INFORME DE HITO DE CONTROL
N° 23865-2024-CG/GRTA-SCC

**“EJECUCIÓN, SUPERVISIÓN, RECEPCIÓN Y LIQUIDACIÓN
DEL CONTRATO DE LA OBRA: MEJORAMIENTO DEL
SERVICIO DE ALMACENAMIENTO DE AGUA PARA RIEGO
EN EL COMITÉ DE REGANTES TOQUELA, DISTRITO DE
PACHÍA-TACNA-TACNA”**

HITO DE CONTROL N° 03 – RECEPCIÓN DE LA OBRA.

Imagen n.º 3.
Ubicación de la
filtración de agua en la junta de contracción

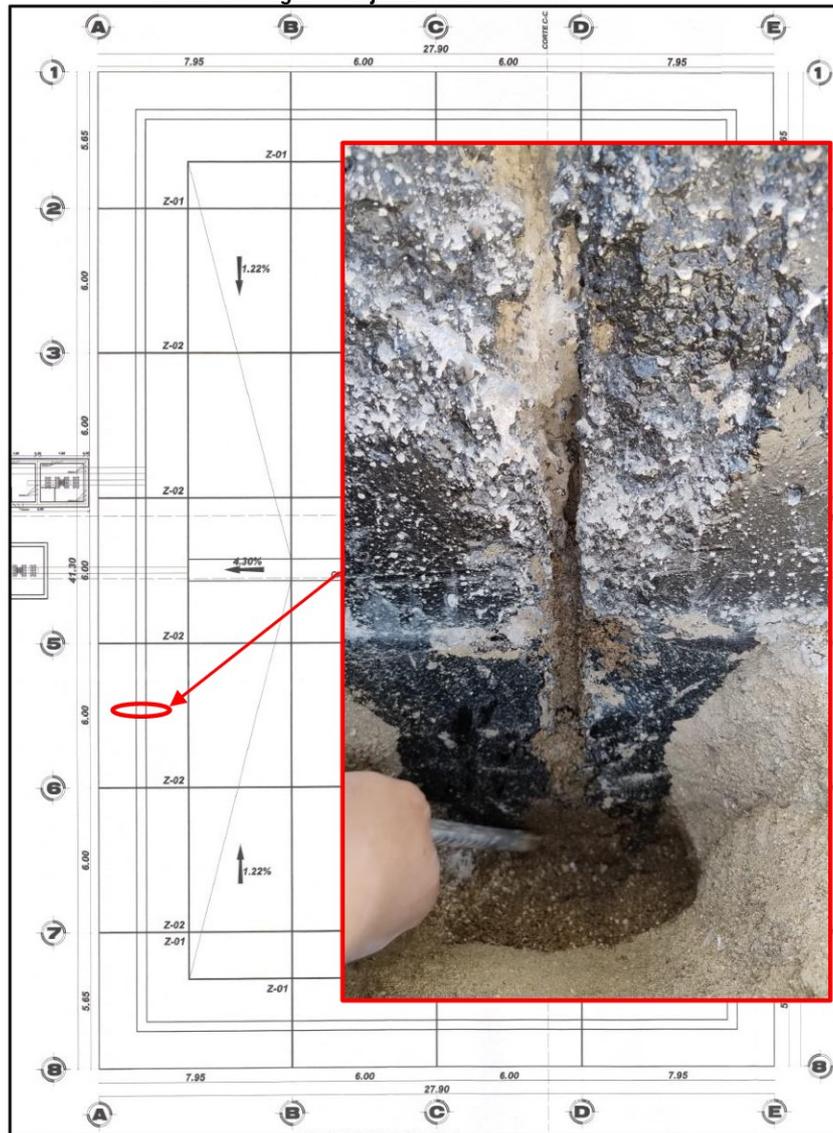
Se constató filtración de agua en la parte superior exterior de la junta de contracción del reservorio, tal como se muestra a continuación:

En consecuencia, la junta de contracción no estaría cumpliendo la función de impedir el paso de agua, lo cual estaría ocasionando filtraciones en el muro superior del reservorio.

Al respecto, las especificaciones técnicas indican que las juntas de contracción deben tener un sello con material elastómero y este debe impedir el paso del agua, de acuerdo al detalle siguiente:

Ubicación de las fisuras en el sobrecimiento del cerco perimétrico

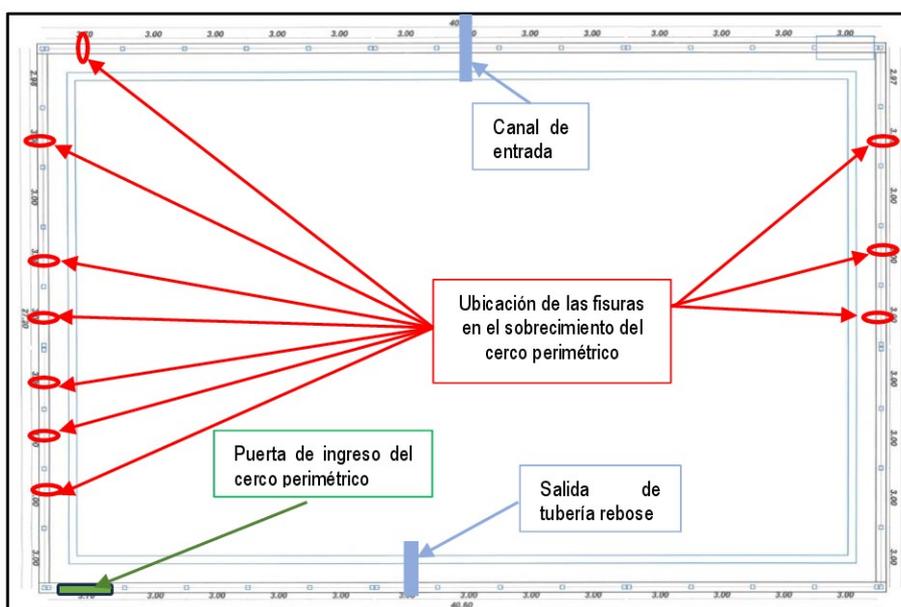
Se constató la presencia de fisuras en la parte superior del sobrecimiento, lo cual contraviene a lo indicado en las especificaciones técnicas y a la Norma Técnica Peruana E.060 Concreto Armado⁶ que indica en el Capítulo V que: “5.12.3 Cuando la temperatura del medio ambiente es menor de 5° C, la temperatura del concreto ya colocado deberá ser mantenida sobre 10° C durante el período de curado. 5.12.4 **Se tomarán precauciones para mantener al concreto dentro de la temperatura requerida sin que se produzcan daños debidos a la concentración de calor**”, como se muestra a continuación:

Por otra parte, las especificaciones técnicas indican que el sobrecimiento de concreto $f'c=210$ kg/cm², así como lo especificado en la NTE-060, como se muestra a continuación:

Imagen n.º 6.
Fisuras en la parte superior del sobrecimiento del cerco perimétrico

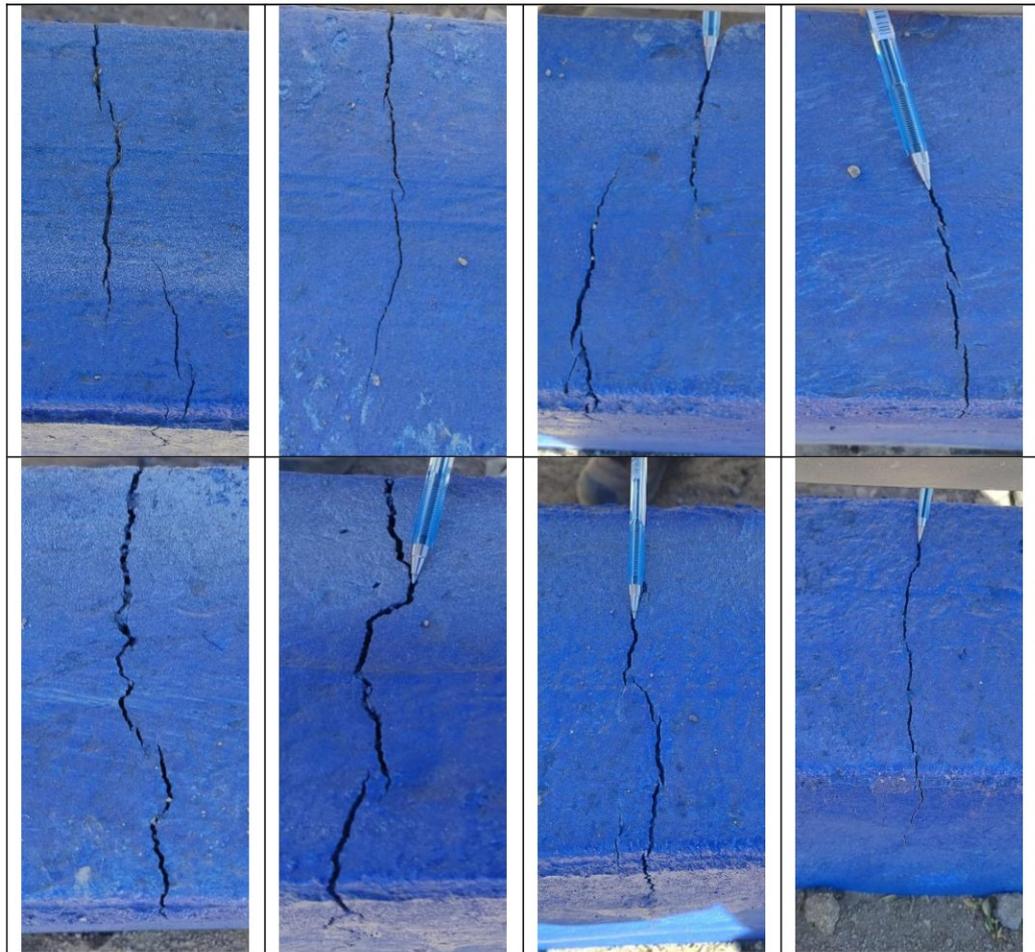
Por lo tanto, de lo antes descrito se advierte que en el sobrecimiento del cerco perimétrico se encuentra con fisuras que podrían afectar la durabilidad, calidad y vida útil de la obra.
